MINISTÈRE DES TRANSPORTS

PROJET DE RECONSTRUCTION DU PONT DE L'ÎLE-AUX-TOURTES 3220-02-001

Réponses à la demande d'engagements et d'information
supplémentaires du MELCC

23 juin 2021

Figure 10. Refuge d'oiseaux migrateurs de Senneville (Source : Gouvernement du Canada, <https://www.canada.ca/fr/environnement-changement-climatique/services/refuges-oiseaux-migrateurs/ensemble/senneville.html>)

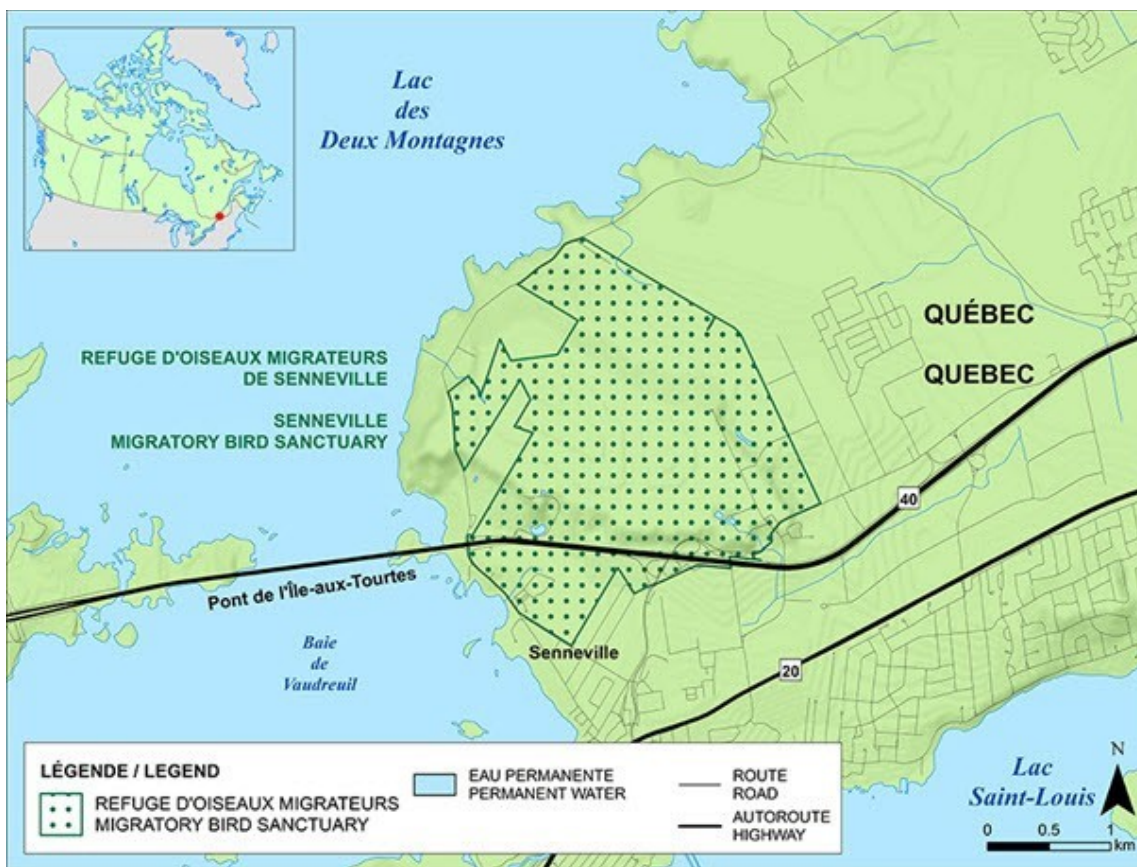
QC-30 Le refuge d'oiseaux migrateurs (ROM) de Senneville est présent dans l'aire du projet. Les impacts du projet sur le ROM n'ont pas été évalués dans le cadre de l'évaluation environnementale. Ainsi, à la lecture des documents consultés, il n'est pas clair si le projet de reconstruction du pont de l'Île-aux-Tourtes empiète à l'intérieur du ROM. L'initiateur doit préciser cet empiètement et expliquer comment il a appliqué la séquence « éviter-minimiser-compenser » afin de choisir l'emplacement des composantes du projet de manière à limiter les pertes permanentes d'habitat dans cette aire protégée.

Réponse Le refuge d'oiseaux migrateurs (ROM) de Senneville est situé de part et d'autre de l'autoroute 40 dans la portion est du projet sur environ 1,5 km de la portée du projet (figure 10). La reconstruction du pont de l'Île-aux-Tourtes et de ses approches entraîne l'élargissement de l'emprise routière dans le ROM pour réaménager de façon sécuritaire les bretelles d'accès et de sortie de l'autoroute 40. Étant donné la nature du projet, qui consiste au remplacement de l'infrastructure existante, les nouvelles infrastructures doivent être à proximité des infrastructures actuelles afin de se raccorder à celles-ci. Conséquemment, il n'était pas possible d'éviter tout empiètement supplémentaire dans le ROM.

L'impact sur le ROM a été considéré, bien qu'aucune section spécifique ne lui ait été attribuée. En effet, il est mentionné au chapitre « 8.2.2.4 Avifaune » que les travaux de construction entraîneront des pertes temporaire et permanente d'habitats terrestres et aquatiques pour l'avifaune dont certains dans des habitats protégés, dont le ROM de Senneville. L'analyse générale de la « Description détaillée des impacts » s'applique au ROM, et s'y ajoute la section relative aux « Oiseaux nicheurs ». De plus, une mesure d'atténuation spécifique au ROM a été prévue : « Réaliser les travaux dans le refuge d'oiseaux migrateurs (ROM) de Senneville et à proximité selon les exigences d'ECCC », en plus des mesures générales de protection de la reproduction des oiseaux nicheurs comme les périodes d'interdiction de déboisement.

Figure 11. Distribution horaire des vitesses simulées en direction est en PPAM (km/h) – 2018 et 2036 (source : Exo, 2019)

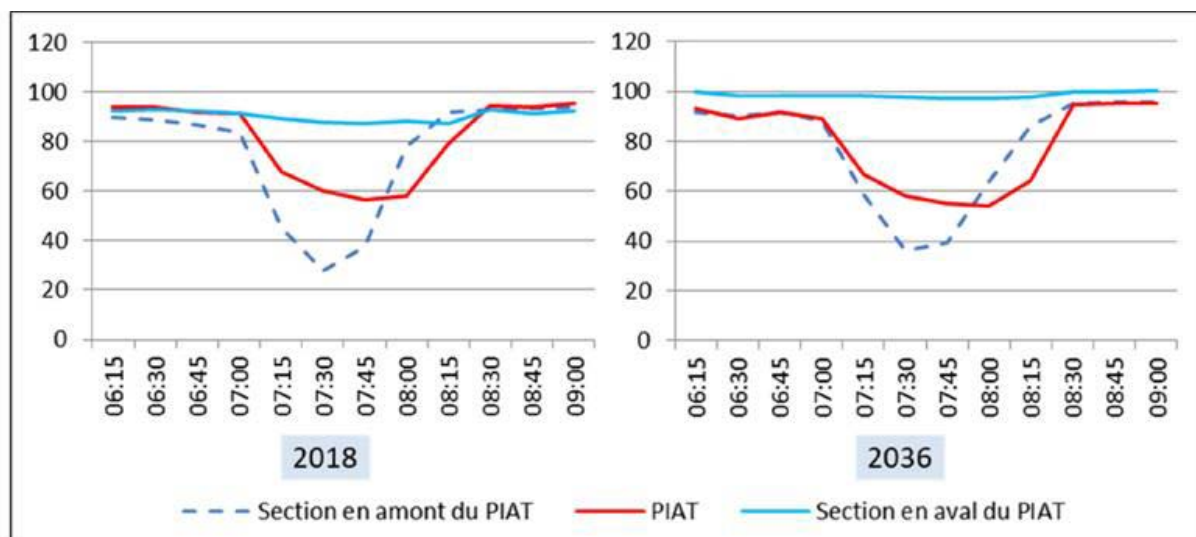
QC-40 Au sujet du transfert modal, l'initiateur se réfère à l'étude d'EXO 2019 pour souligner le faible transfert modal associé à l'implantation du REM. Toutefois, aucune étude du transfert modal ne semble avoir été considérée avec l'implantation d'une voie réservée sur le pont et à l'extérieur de celui-ci.

L'initiateur doit fournir cette étude, s'il en existe une sur le sujet, ou encore faire une démonstration de sa réflexion concernant le transfert modal dans le cadre de l'implantation d'une voie réservée sur le pont et à l'extérieur de celui-ci. Un comparatif doit être réalisé entre cette variante et la variante préconisée par l'initiateur, soit la mise en place de l'UAB à l'intérieur des limites du pont.

Également les données analysées ont permis de constater que l'intensité de la congestion est plus grande sur les tronçons en amont du PIT que sur le pont lui-même. Ainsi il est plus avantageux de faire une intervention sur les approches du pont pour améliorer la performance des temps de parcours des autobus que sur le pont lui-même, les conditions de circulation généralement bonnes ne permettant pas d'y effectuer des gains significatifs. Finalement,

mentionnons que les accotements plus larges prévus sur le nouveau pont devraient contribuer à réduire la congestion incidente donc la circulation sur le nouveau pont devrait être améliorée par rapport à la situation actuelle.
